ANEXO A

RESOLUCIÓN AN No. 8774-Elec

de 8 de julio de 2015

COMENTARIOS Y OBSERVACIONES RECIBIDOS, ASÍ COMO EL ANÁLISIS EFECTUADO POR LA AUTORIDAD NACIONAL DE LOS SERVICIOS PÚBLICOS CON RELACIÓN A LA CONSULTA No. 003-15 SOBRE LA PROPUESTA DE CÓDIGO DE REDES FOTOVOLTAICO, EN EL CUAL SE ESTABLECEN LAS NORMAS TÉCNICAS, OPERATIVAS Y DE CALIDAD, PARA LA CONEXIÓN DE LOS SISTEMAS DE CENTRALES SOLARES Y CENTRALES SOLARES CON TECNOLOGÍA FOTOVOLTAICA AL SISTEMA INTERCONECTADO NACIONAL (SIN).

Figura B.2: Requisitos de Respuesta de Frecuencia

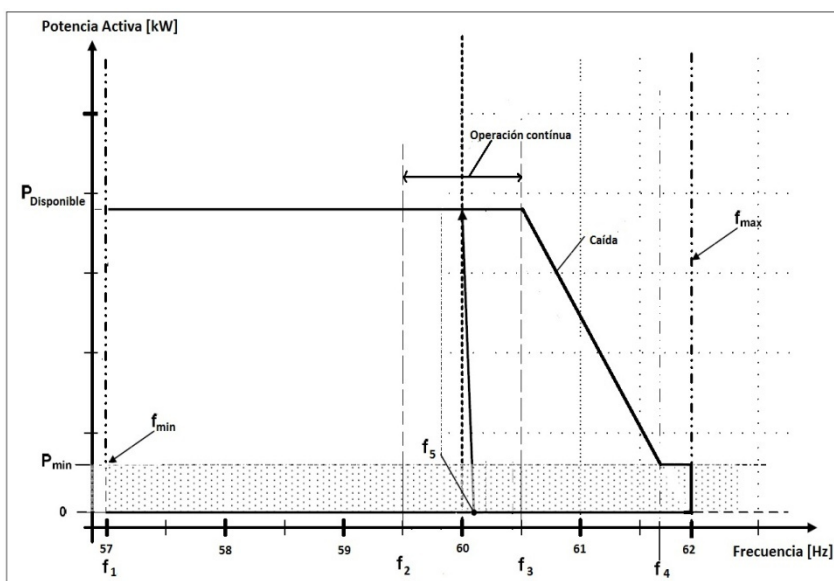
Las Centrales, deberán ser diseñadas para ser capaces de suministrar una respuesta potencia-frecuencia similar a la de la Figura B.2, para 60 Hz, la cual muestra los requerimientos de potencia ante condiciones de sobrefrecuencia, deberá ser presentada por La Licenciataria al CND para su aprobación.

Modificación Final punto B.2**B.2 RESPUESTA DE FRECUENCIA.**

Los requerimientos estipulados por esta sección aplican para la Conexión Tipo-1 solamente En los casos de desviaciones en la frecuencia del SIN, las Centrales, deberán ser diseñados para ser capaces de suministrar una respuesta potencia-frecuencia en orden de estabilizar la frecuencia del SIN. La precisión del medidor para la frecuencia del SIN deberá ser de por lo menos $\pm 10\text{mHz}$.
